Nábřeží řeky Svratky - Realizace protipovodňových opatření
města Brna – etapy VII a VIII (ORG 5344)

ZMĚNOVÝ LIST

ZL 81

SO 07.08 – Revitalizace nivy v prostoru Červeného kopce a řeky v km
39,200-39,760

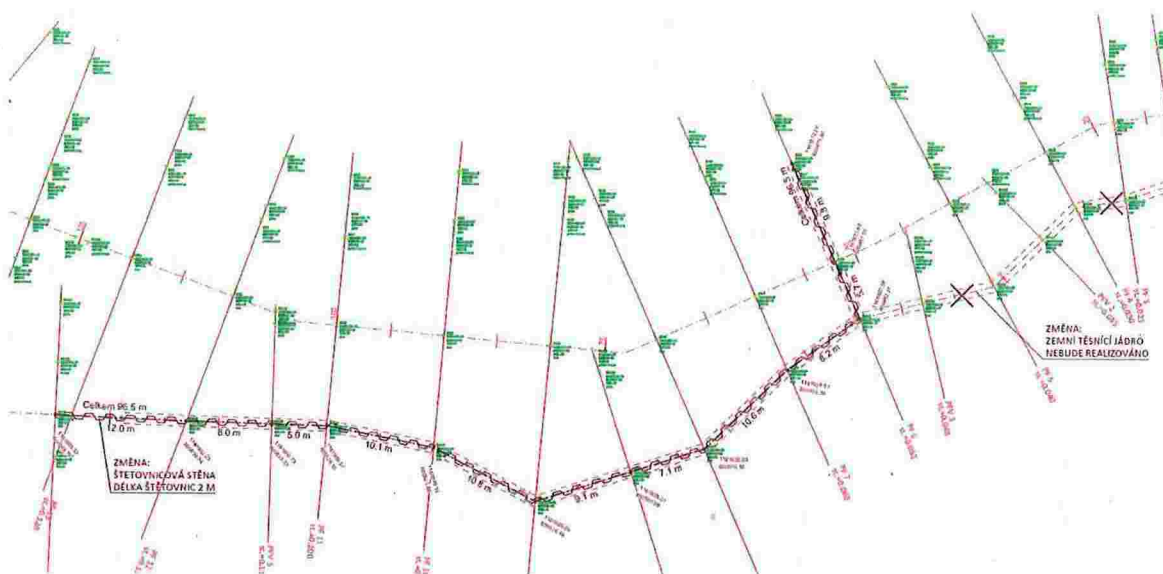
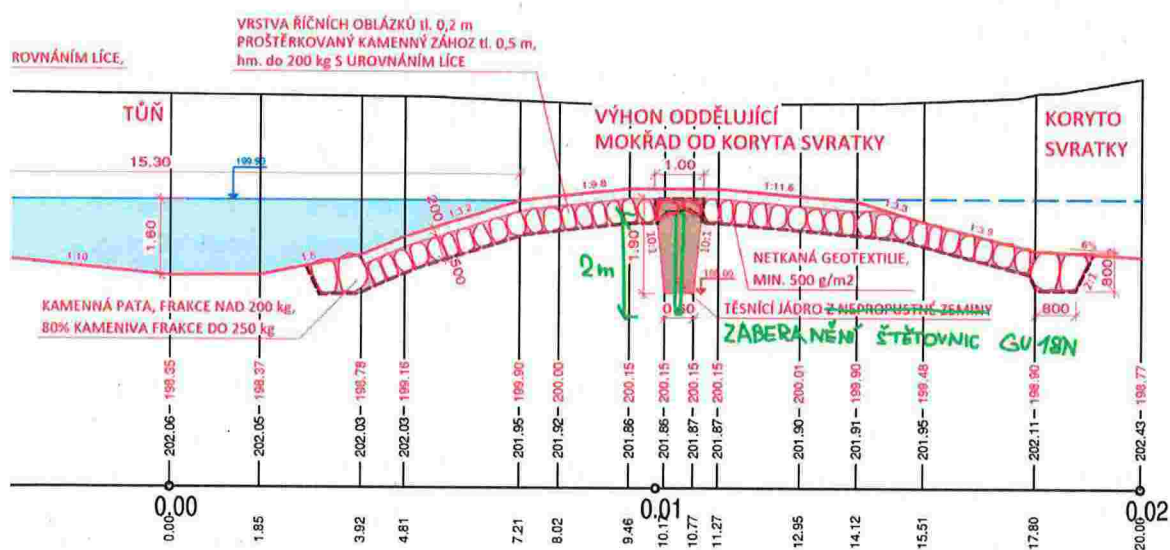
Během provádění stavby Realizace protipovodňových opatření města Brna – etapy VII a VIII, SO 07.08 Revitalizace nivy (mokřad), byla zjištěna nevhodná geologie podloží. V místě plánovaného výkopu pro jílové těsnící jádro výhonu se nachází písky a štěrky, které nejsou stabilní a únosné. I přes ohrázování prostoru mokřadu štětovnicovou stěnou a čerpání vody z jímky není možné provést výkop těsnícího jádra v požadovaném tvaru. Hladina podzemní vody se aktuálně nachází cca 30 cm pod upraveným terénem, dochází k rychlému zaplavení výkopu a sesouvání stěn výkopu.

- Po diskuzi se zástupcem TDI a zhotovitele stavby ohledně dalšího postupu a prohlídce situace v terénu byla navržena změna technologie, která nahradí původní navržené těsnící jádro z nepropustné zeminy a nebude mít vliv na termín realizace

- Jako náhrada zemního těsnění bude provedeno zaberanění štětovnicové stěny v ose původního jádra. Stěna bude zavázána do svahu levého břehu. Délka štětovnicové stěny bude celkem 96,5 m, délka použitých štětovnic je navržena 2 m. Použité štětovnice typ GU 18N (128,1 kg/m²). Štětovnice budou překryty původní navrženou skladbou výhonu, tj proštěrkovaný kamenný zához tl. 0,5 m s urovnáním líce, dále překrytý vrstvou 0,2 m říčních oblázků.

- Dále bylo dohodnuto, že pro tuto změnu není nutná úprava výkresů dokumentace. Jako podklad pro realizaci bude sloužit situace s vytyčením polohy štětovnicové stěny, změna bude zapsána do stavebního deníku a zakreslena v rámci skutečného provedení.

- Úprava vytyčovacích bodů osy štětovnicové stěny
- Rozdílový výkaz výměr

YABULKA VYTÝČOVACÍCH BODŮ V S-JTSM

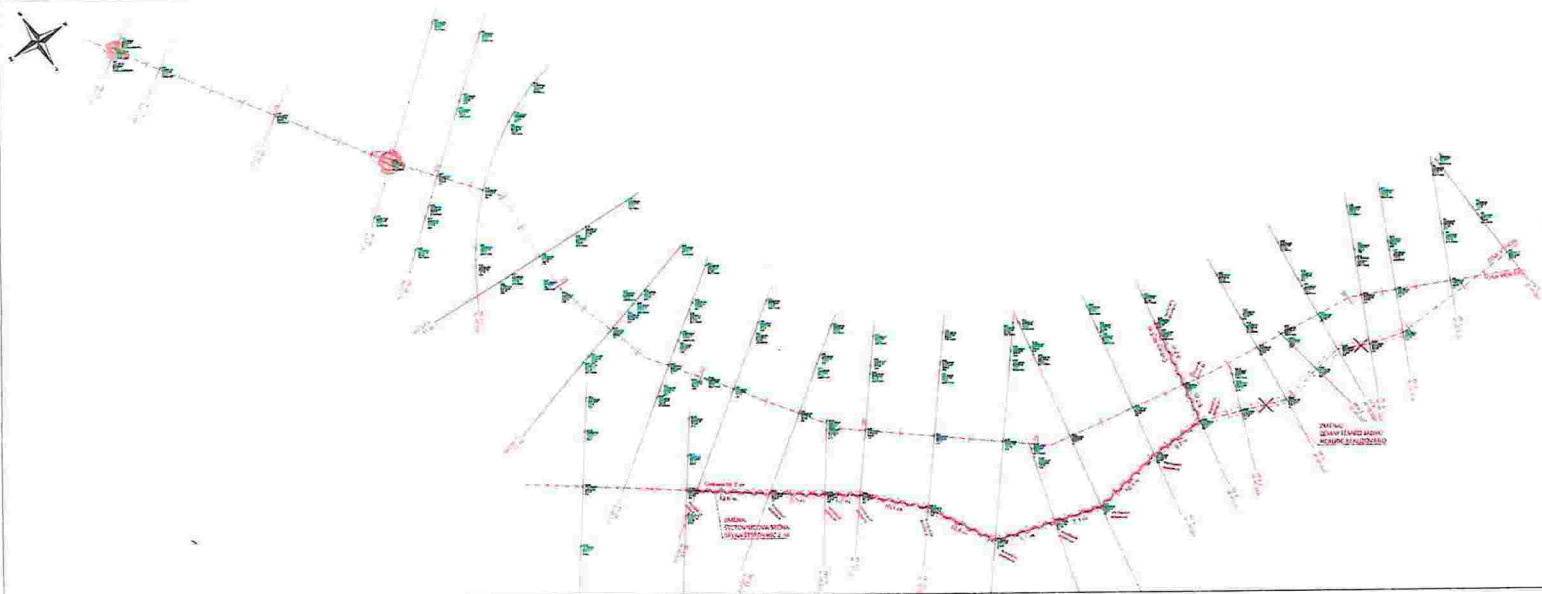
Reakce na zápis  ze dne 8.8.2024:
Doplněna situace vytyčení stěny.
